Az 532 0410 20 cikkszámú vezetőgörgő optikai és műszaki módosítása

Gyártó:	Mercedes, Setra
Modellek:	Mercedes Citaro Conecto Travego Setra ComfortClass
Motorok:	12.0 Liter / 185 - 310 kW Mercedes OM 457.942 OM 457.934 OM 457.940 OM 457.936 OM 457.938 Setra OM 457.941 OM 457.944
OE sz.:	Mercedes A 000 550 13 33
Cikksz:	532 0410 20

INA 0033

1. ábra: 532 0410 20 - régi kivitel

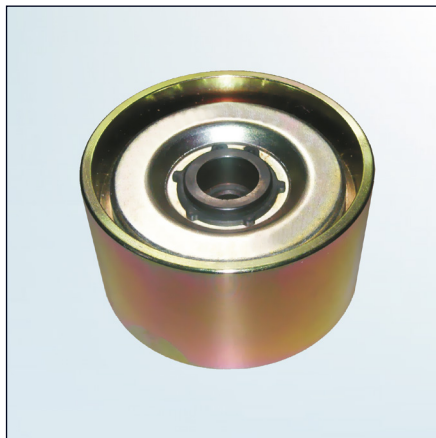
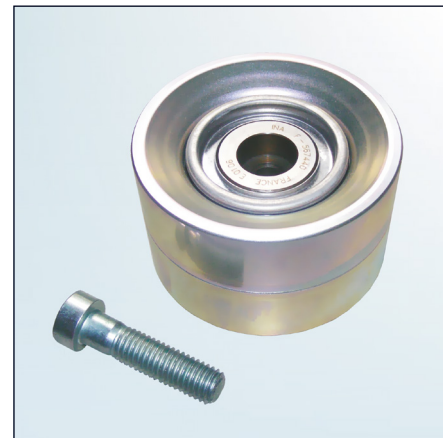
Termékeink állandó továbbfejlesztése alapján az 532 0410 20 cikkszámú feszítőgörgőt módosítottuk.

A szerviz információ az eddigi és az új kivitel szemmel látható jellemzőit ábrázolja.

A módosított gyártási módon kívül az új görgő a könnyebb tömegével is kitűnik (657 g a régi görgő 966 g tömegével szemben).

Kiegészítőleg az új változatot M10x40 csavarral szállítják (lásd 2. ábra). Ez helyettesíti az eddigi M10x35 rögzítőcsavart, amivel az eddigi görgőt (lásd 1. ábra) rögzítették.
